## PROTOKOLL STADTRAT KLOTEN

04. März 2025 · Beschluss 71-2025

### Revision kantonaler Richtplan 2024 (inkl. Deponieplanung); Stellungnahme

Abbildung: Der Richtpläneintrag ist im Vergleich zur heutigen Deponie rund und doppelt so gross (rote Fläche vs. grün strichliertem Bereich).

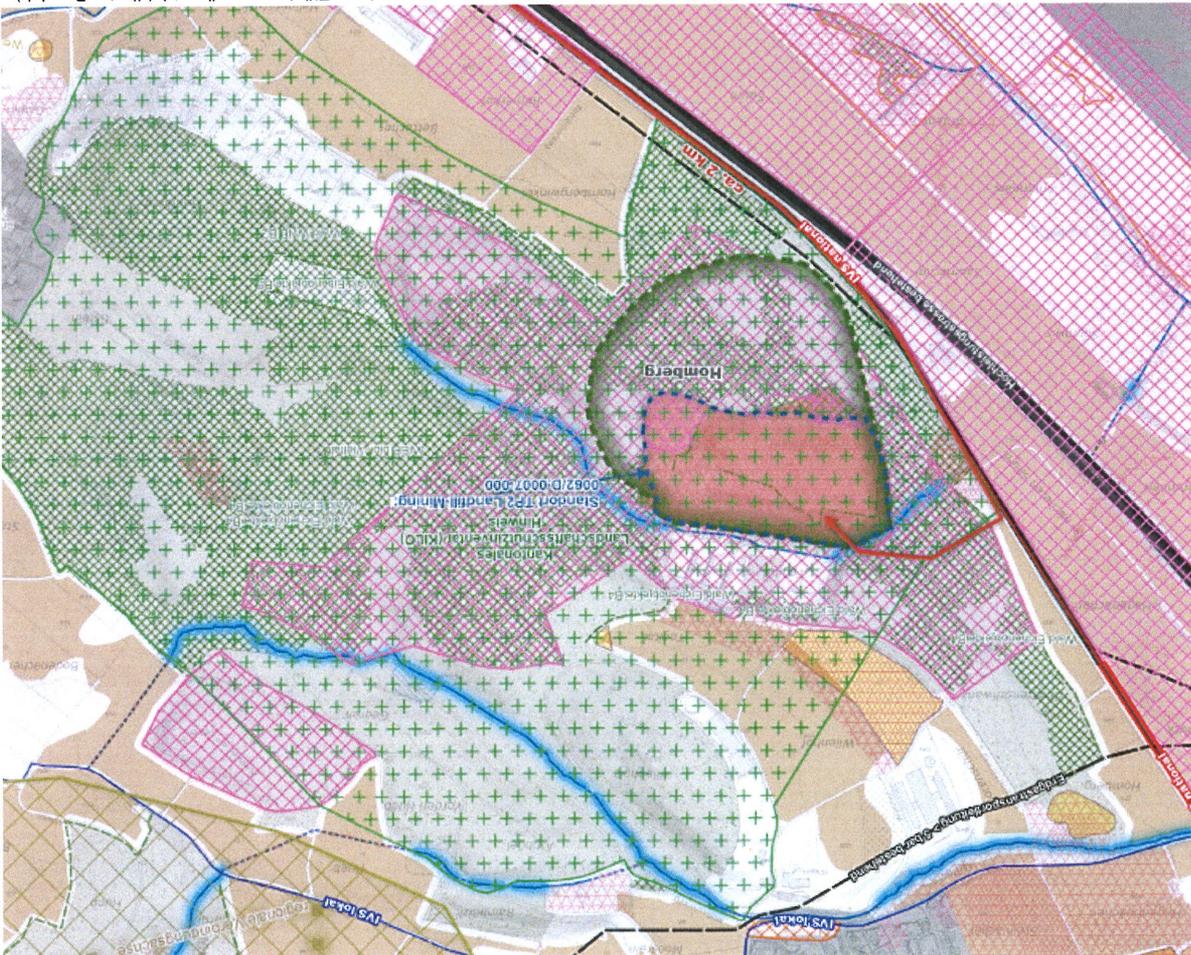
Der geplante Deponiestandort Kloten Homberg wurde in der geplanten Teilrevision mit einer Fläche von 12 Hektaren (entspricht 120'000 m<sup>2</sup>; entspricht rund 67 Eishockeyfeldern) und einem maximalen Deponievolumen von 1'500'000 m<sup>3</sup> (entspricht ungefähr dem 125-fachen Volumen des Stadthauses Kloten) aufgenommen. Im Vergleich zur heute bestehenden Deponie entspricht dies einer Verdoppelung der Fläche, was für die Stadt Kloten eine unverhältnismässige Einschränkung ihrer Planungsautonomie darstellt.

Vor diesem Hintergrund beantragt der Stadtrat dem Kanton Zürich, Amt für Raumplanung:  
Es sei der Standort Kloten, Homberg, Nr. 59 gemäss Teilrevision 2024 aus dem kantonalen Richtplan zu streichen, resp. nicht festzusetzen.
